项目负责人	方仕友 周玉凯		会签专业/人员	专业名称: 建筑	项目号: GD-21-03
专业负责人	周玉凯			建(构)筑物编号或名称: 5#商业	项目名称: 世纪嘉园
审核	周玉凯			 北京世纪中天国际建筑设计有限公司	更改编号: (建)住宅改2024-2
校对	方仕友				更改日期: 2024年 09月29日
修改人	黄 杰				共2页 第1页

设计更改通知单

项目负责人	方仕友 周玉凯		会签专业/人员	专业名称: 建筑	项目号: GD-21-03
专业负责人	周玉凯			建(构)筑物编号或名称: 1#住宅	项目名称: 世纪嘉园
审核	周玉凯			 北京世纪中天国际建筑设计有限公司	更改编号: (建)住宅改2024-1
校对	方仕友				更改日期: 2024年 09月27日
修改人	黄 杰				共17页 第1页

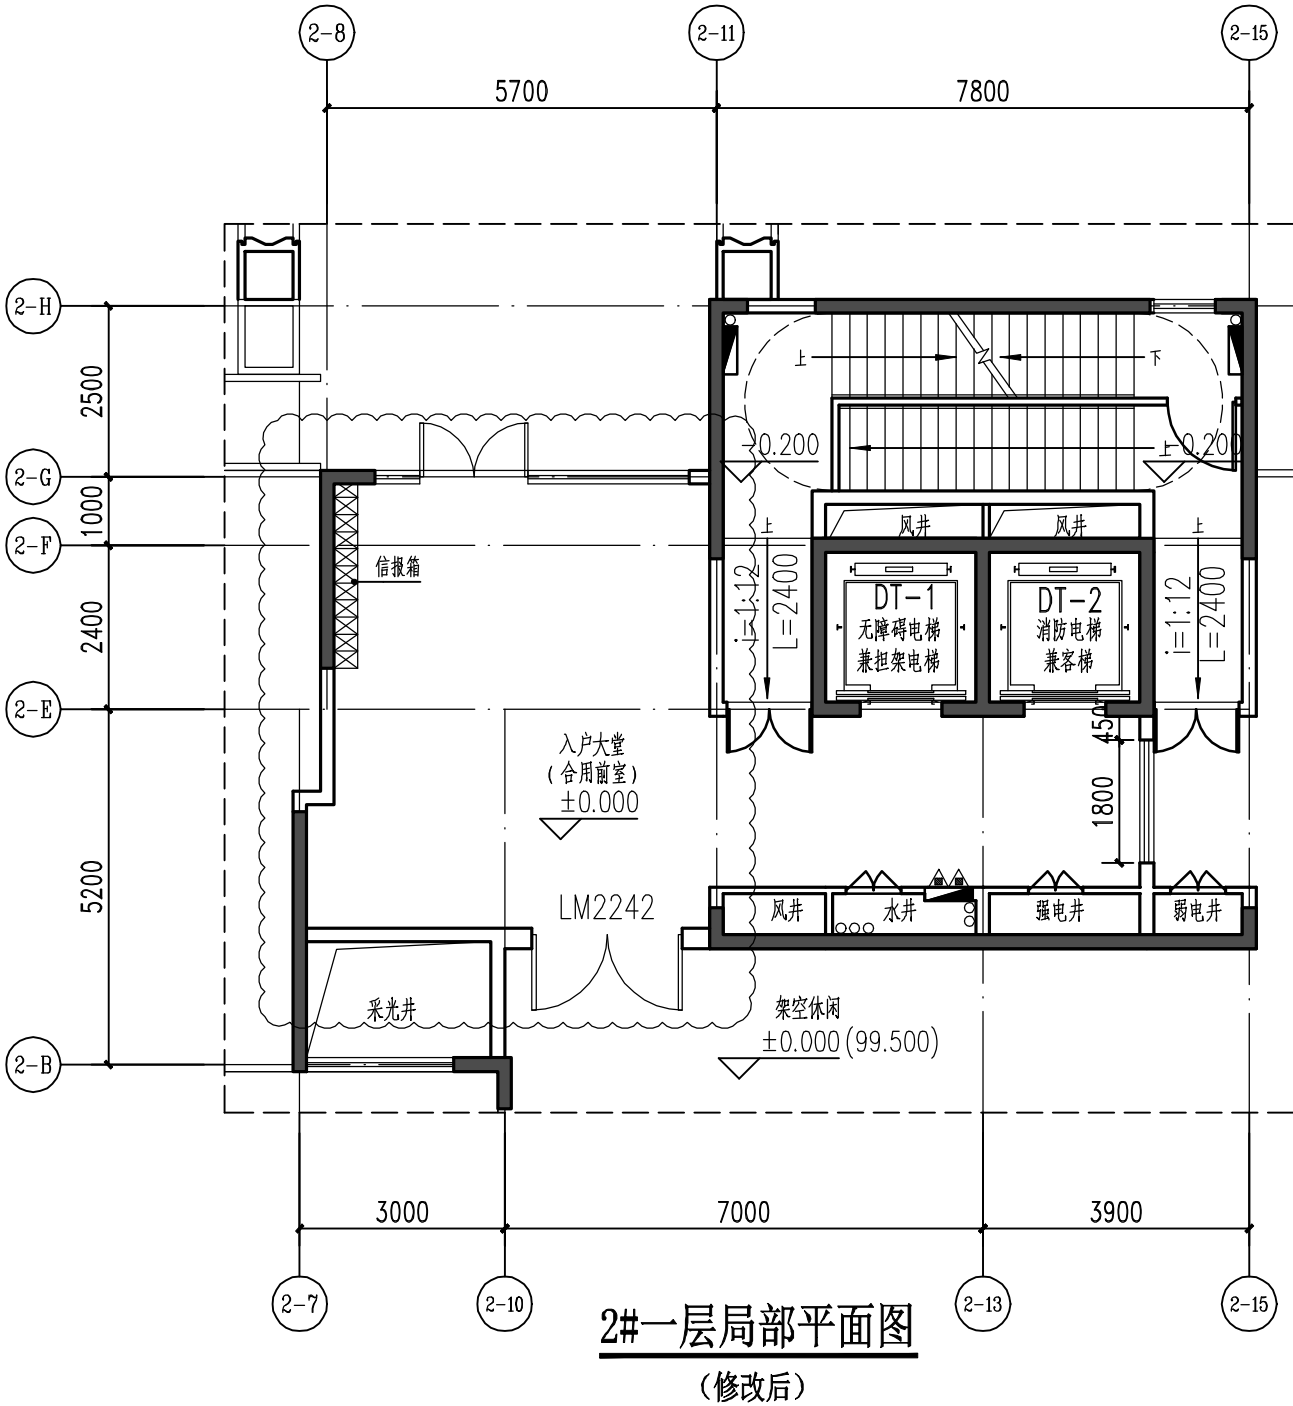
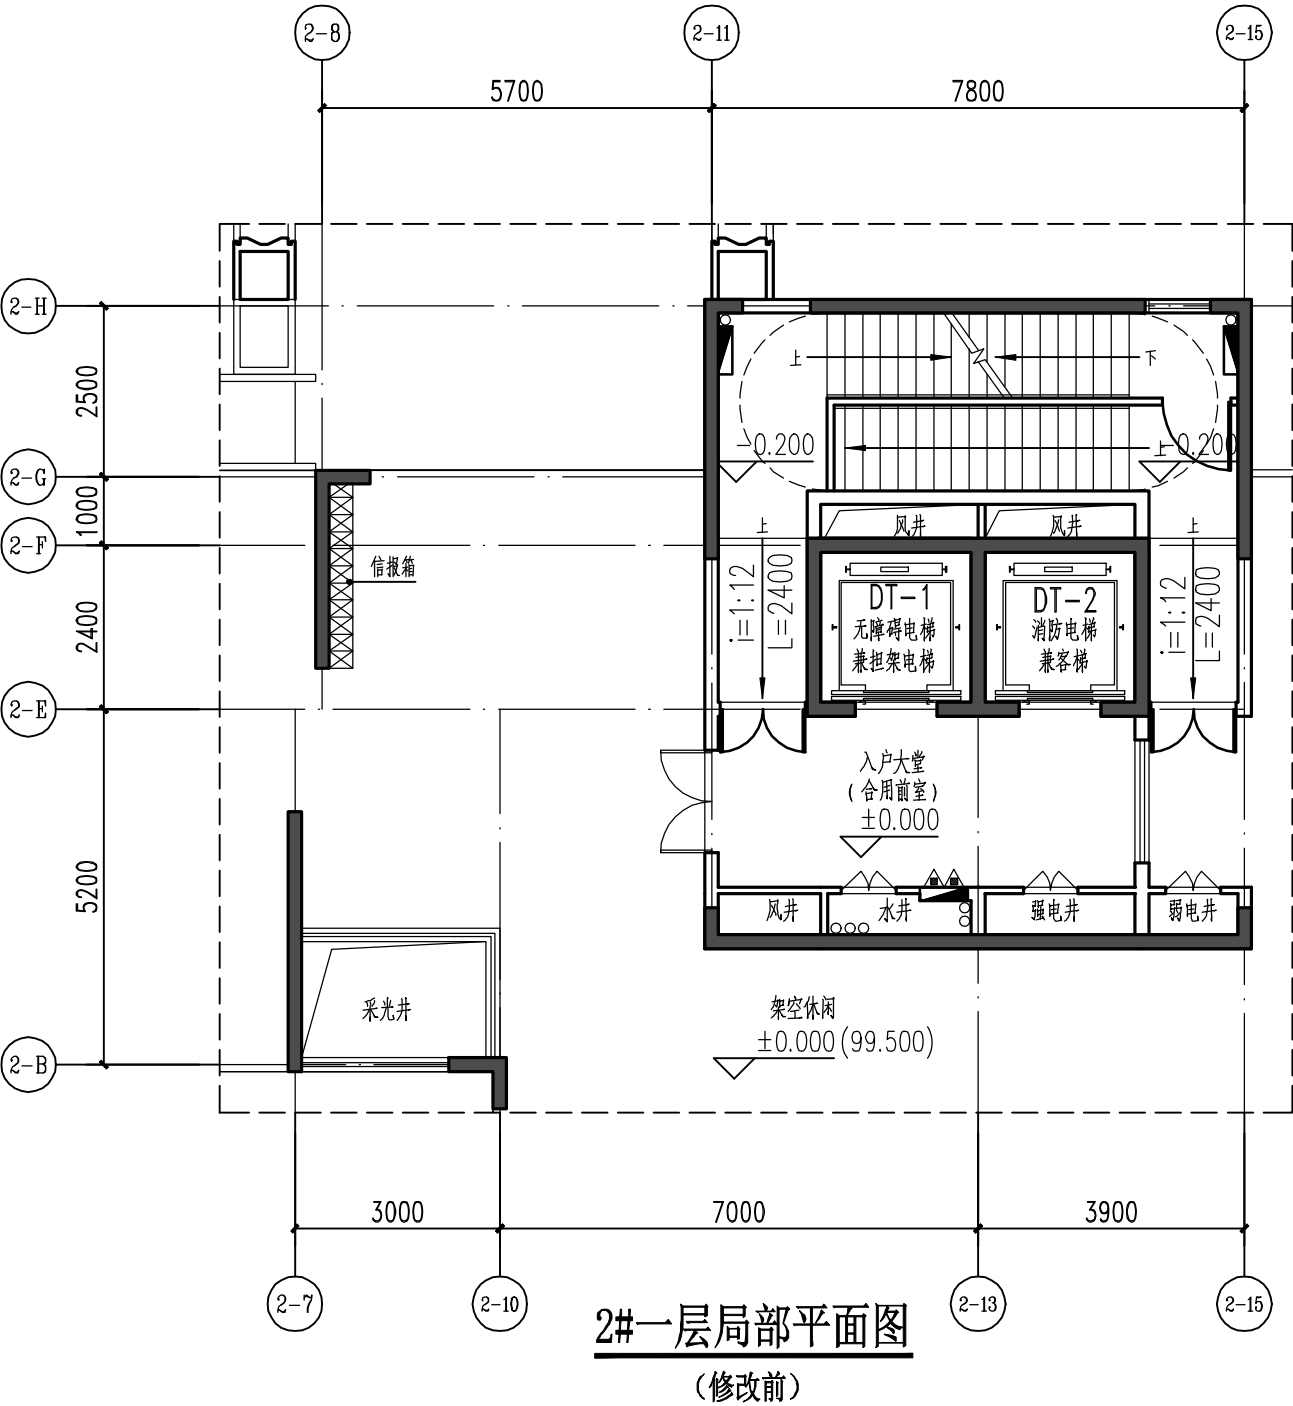
修改内容：
九、2#楼一层入户大堂布置修改，具体修改详下图云线所示：

3#一层局部平面图
(修改前)

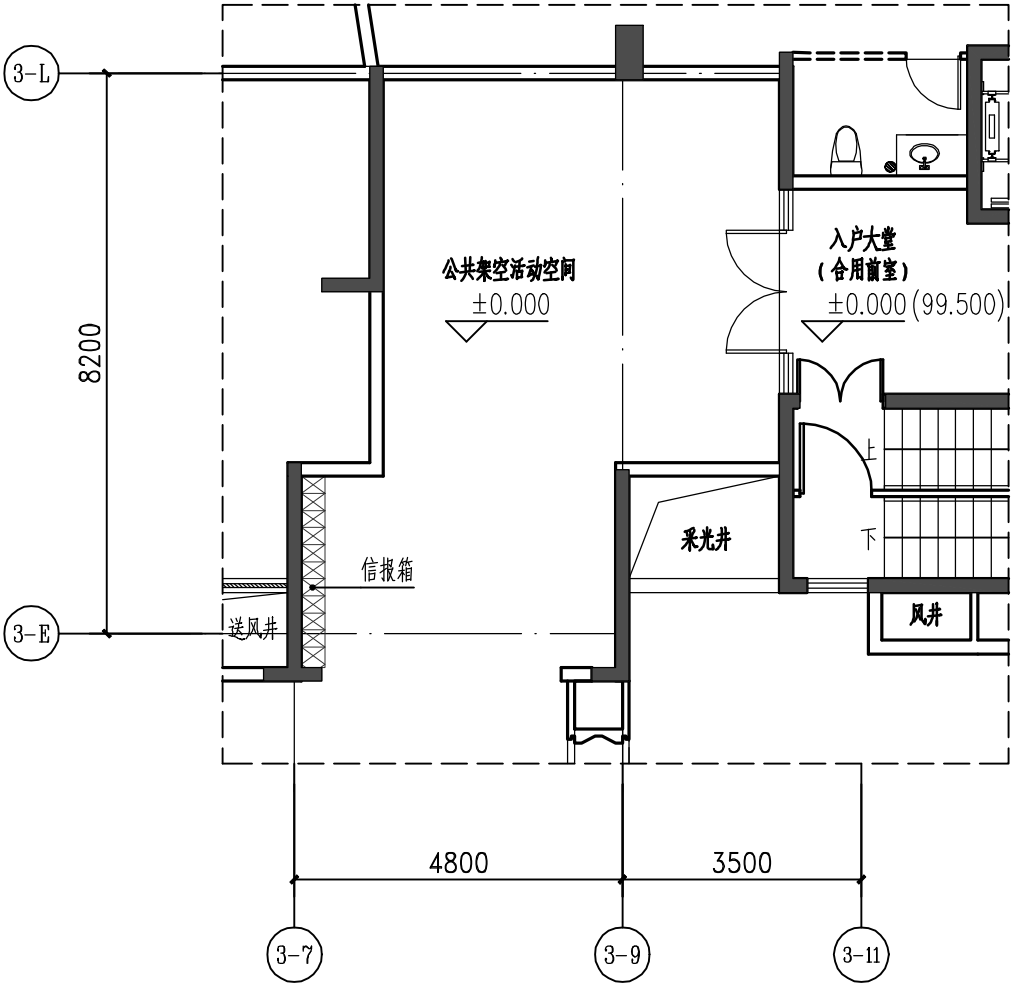
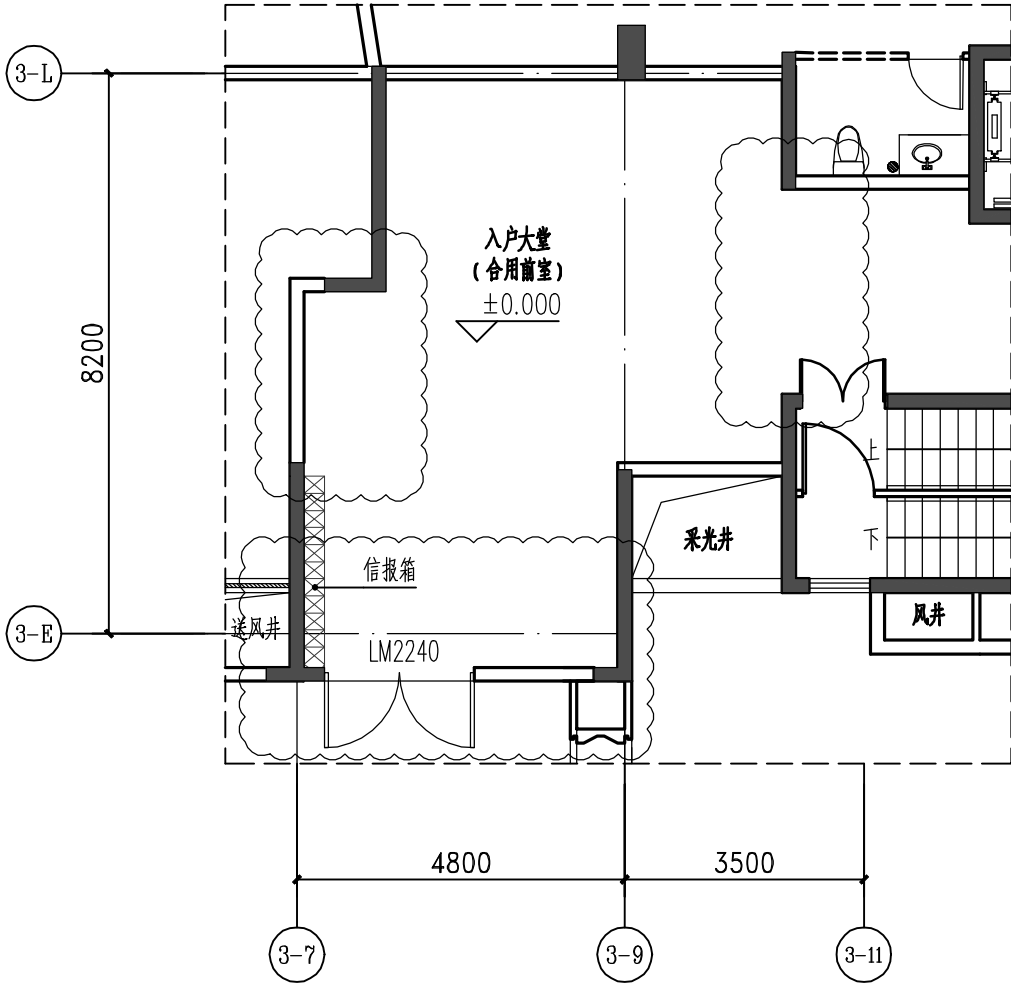
修改内容：
十、3#楼一层入户大堂布置修改，具体修改详下图云线所示：

4#一层局部平面图
(修改前)

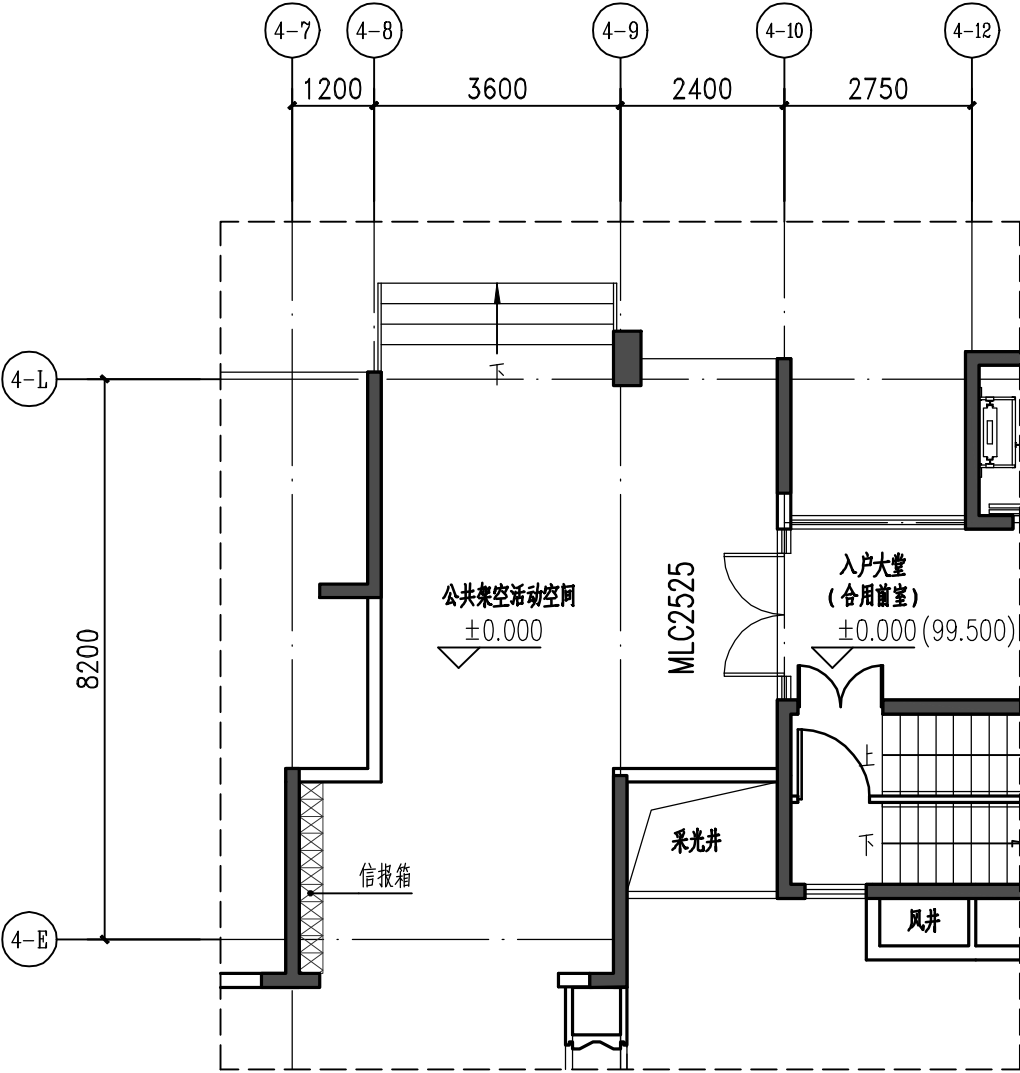
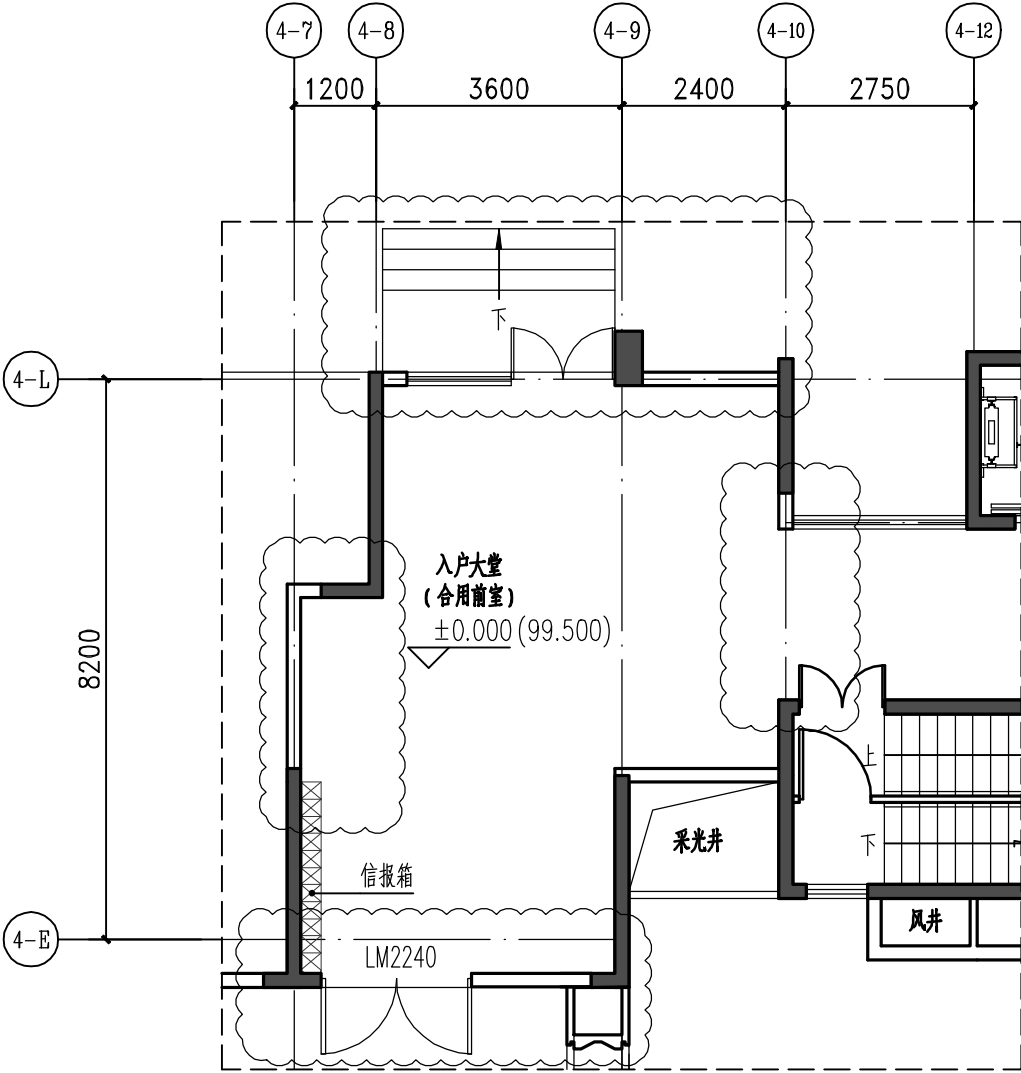
修改内容：
十一、4#楼一层入户大堂布置修改，具体修改详下图云线所示：
